**Referencia: Nivelación de Terreno y Relleno Peralta**

Nuestras primeras palabras son para saludarle y a la vez contestar la información aclaratoria del Estudio “Nivelación de Terreno y Relleno Peralta”, solicitada mediante nota DRHE-SEIA-1333-2020.

## **RESULTADOS DEL ANÁLISIS DE LA ENCUESTA APLICADA**

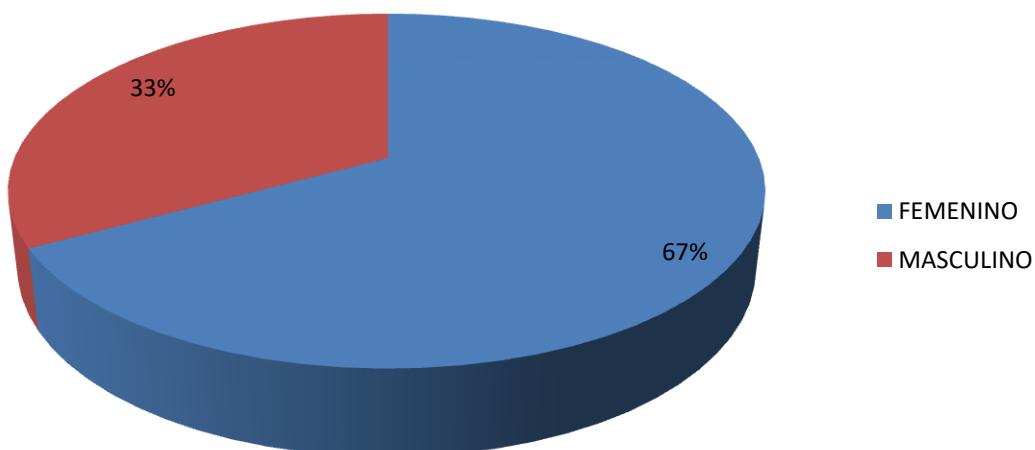
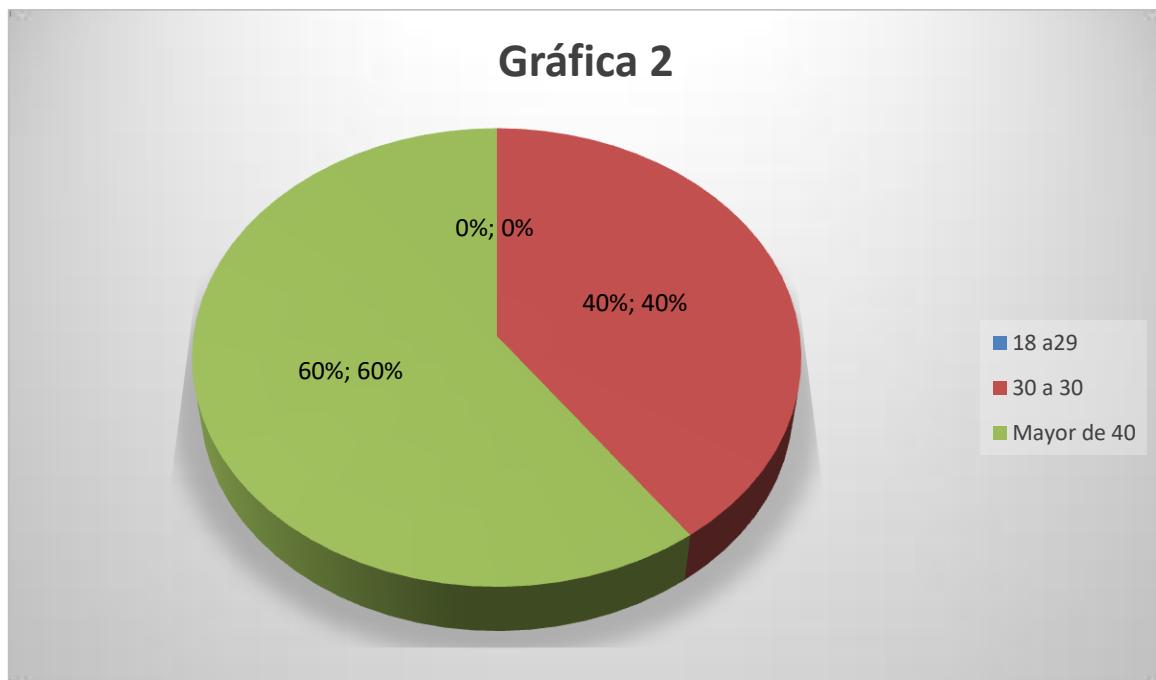
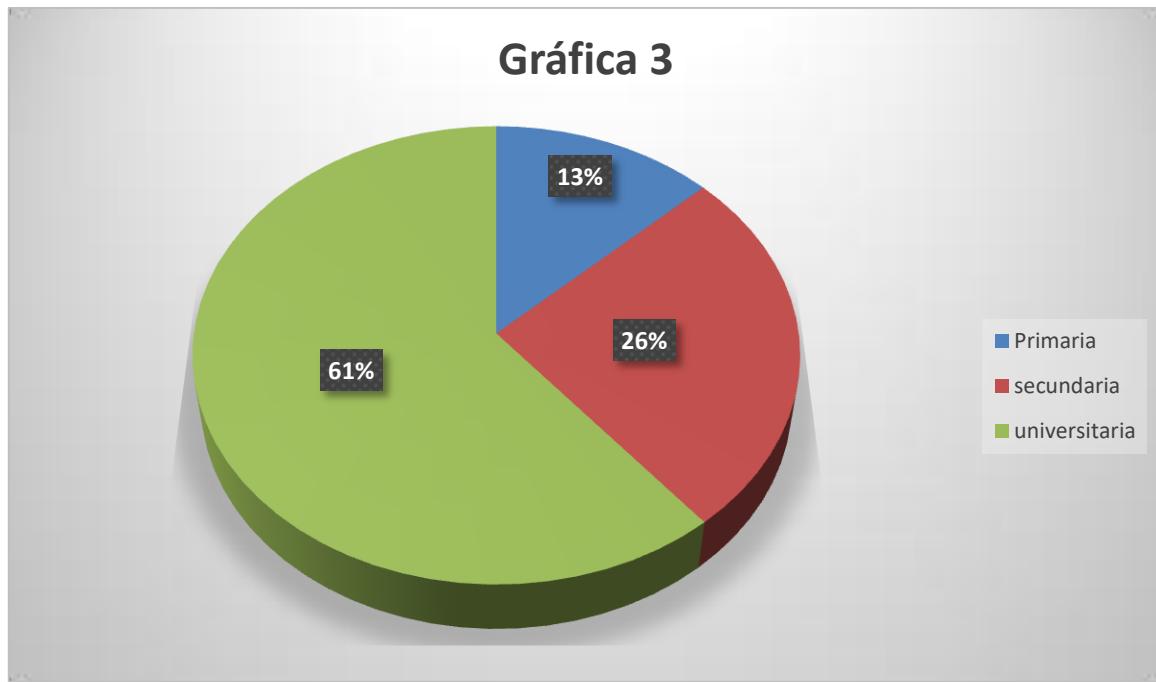
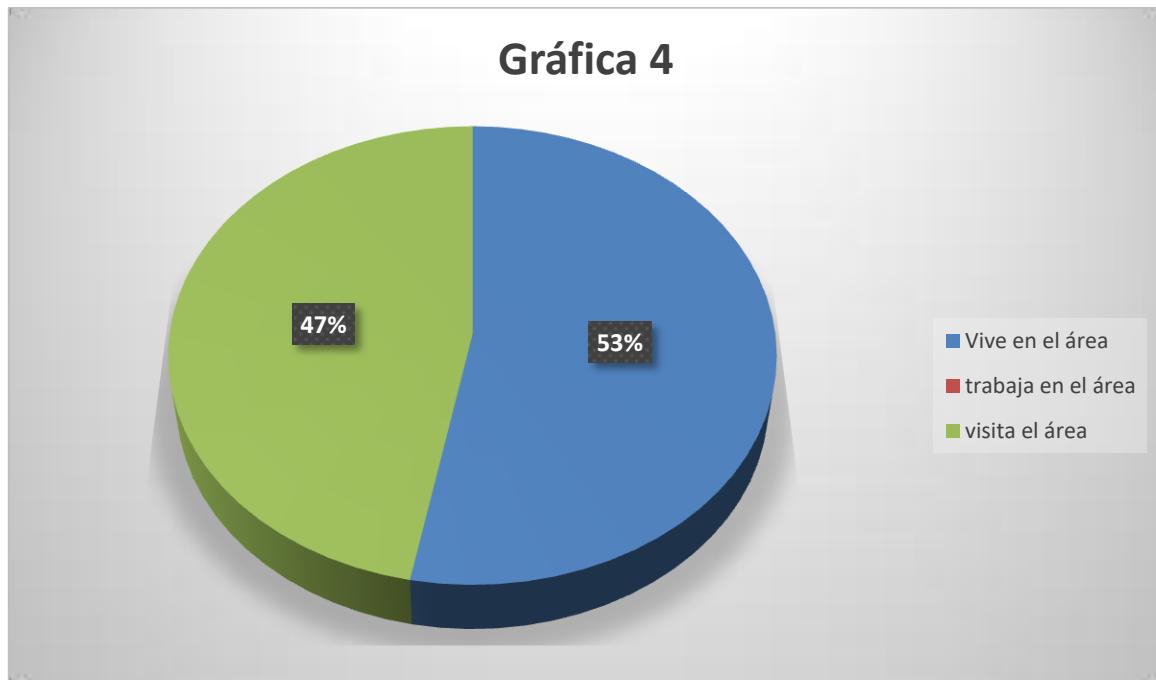
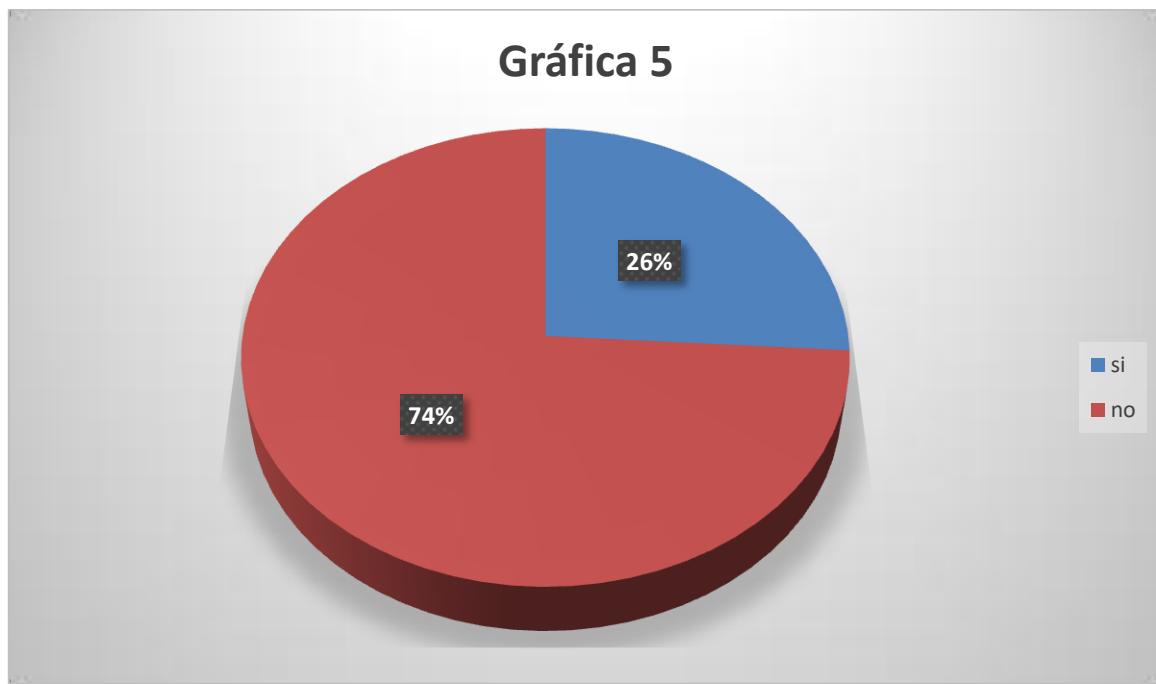
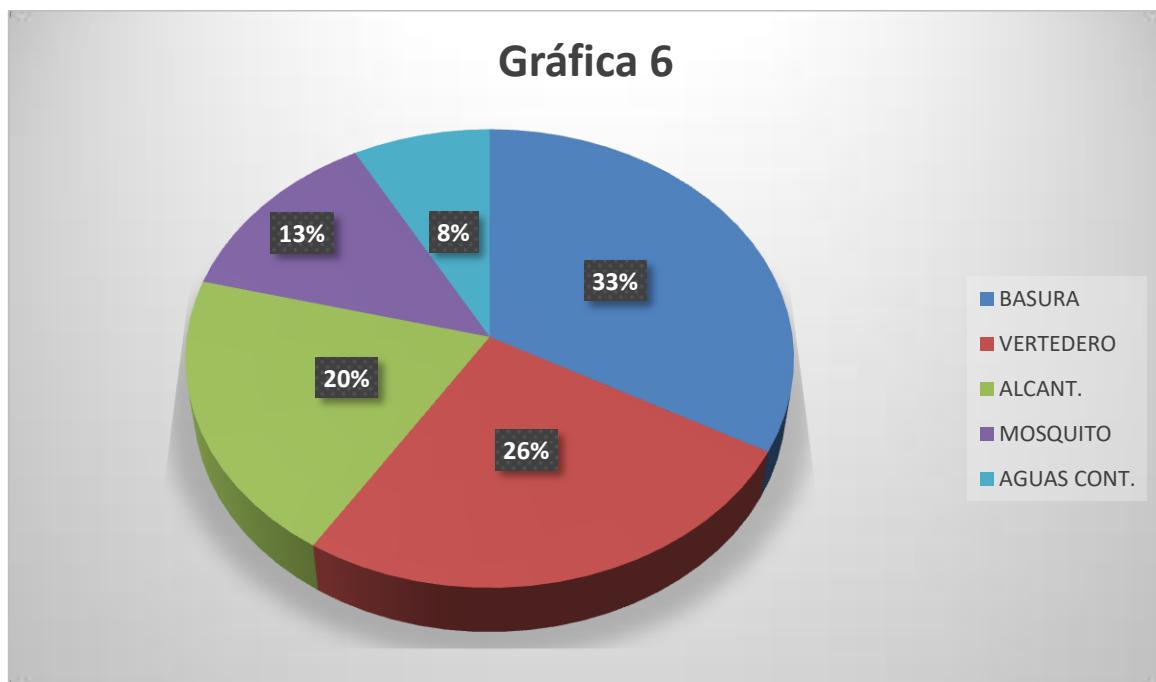
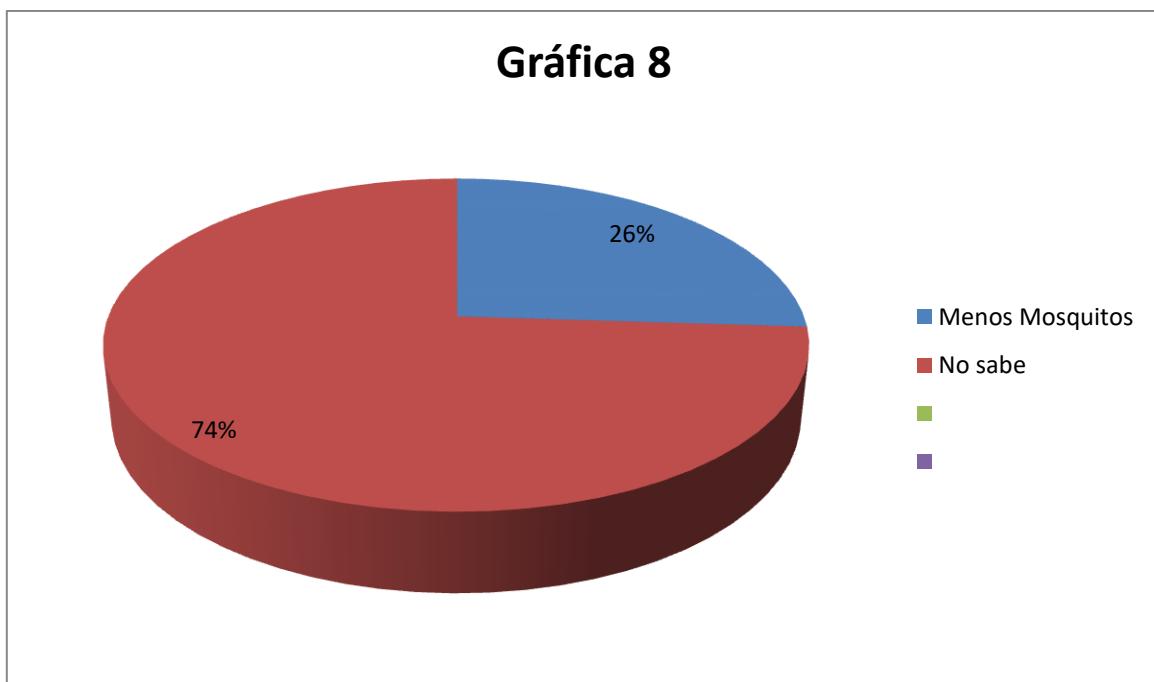
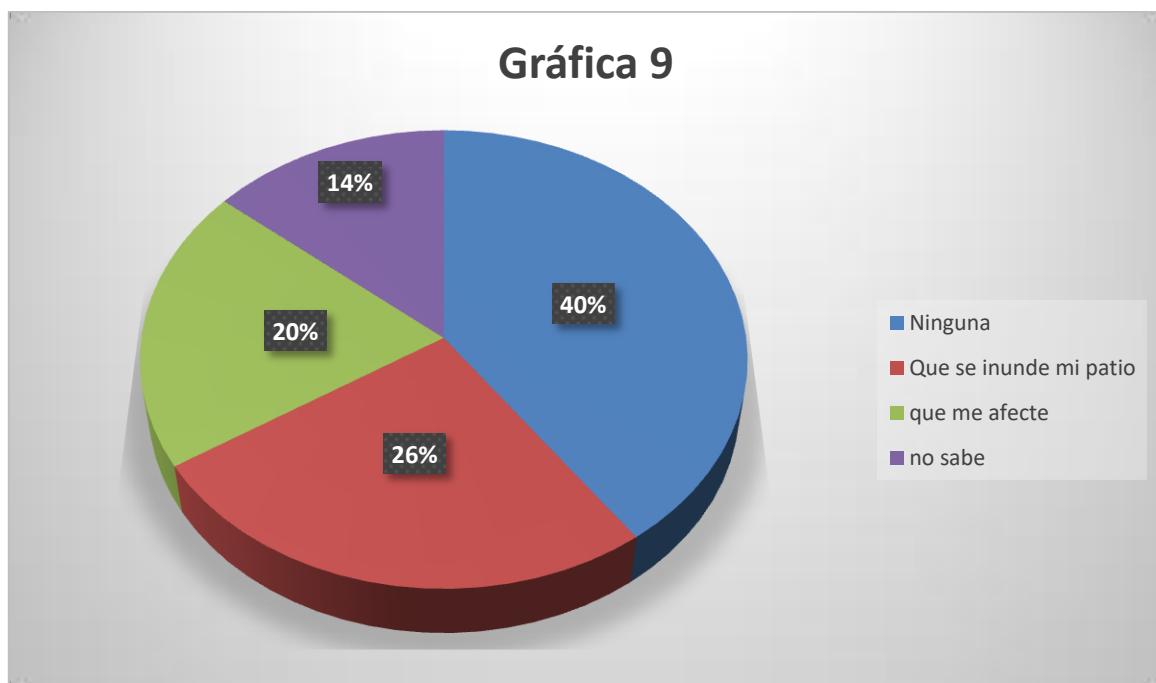
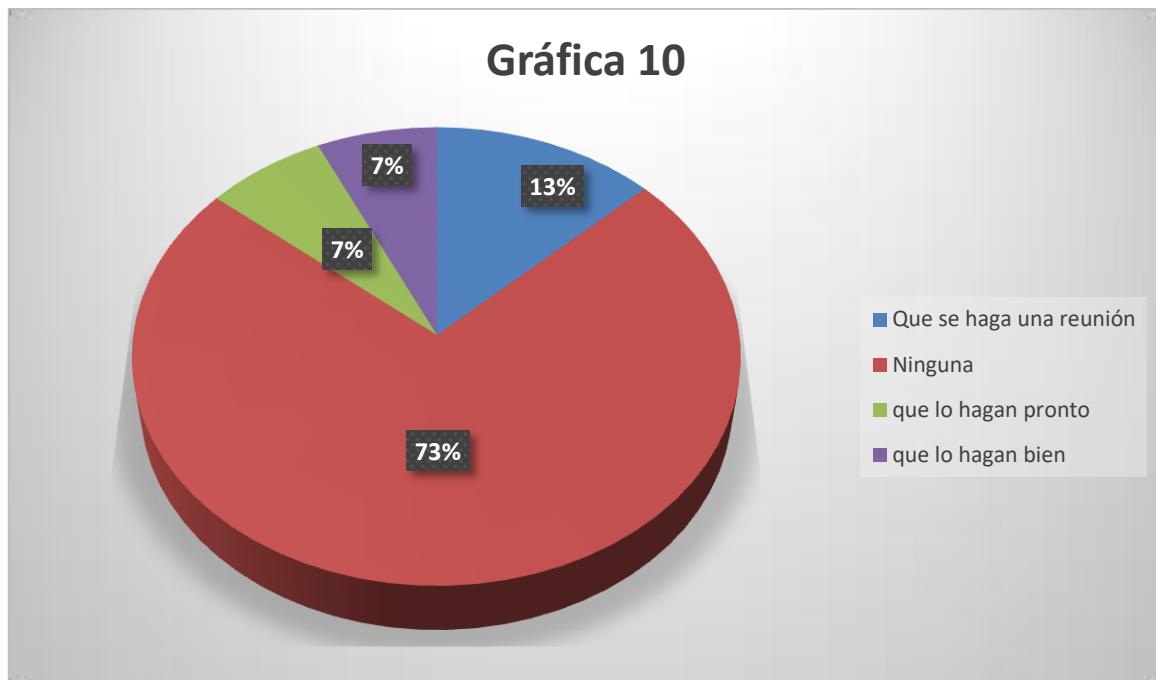
8. En el punto 8.3. Percepción Local sobre el Proyecto, Obra o Actividad (página 52), se establecen los resultados (tabulación y gráfica) de las encuestas aplicadas, sin embargo, los porcentajes tabulados no coinciden con los gráficos presentados, de igual forma, esta información no coincide con las respuestas descritas en las encuestas incluidas en el Anexo 14 del Estudio de Impacto Ambiental. Por lo antes expuesto, el Promotor del Proyecto deberá:
  - a) Revisar y corregir los resultados presentados en el punto 8.3, Percepción Local sobre el proyecto, Obra o Actividad, de acuerdo a las respuestas detalladas en las encuestas aplicadas.

Respuesta: Luego de revisados nuevamente los resultados tabulados y gráficos, se encontraron leves errores principalmente de forma y no de fondo en las gráficas de lo tabulado y resultantes del análisis de las encuestas, los cuales se detallan abajo.

Resaltando que los resultados colocados en las tablas y gráficas son resultado del análisis de cada una de las encuestas, tratando de hacerlo de la manera más entendiblemente posible.
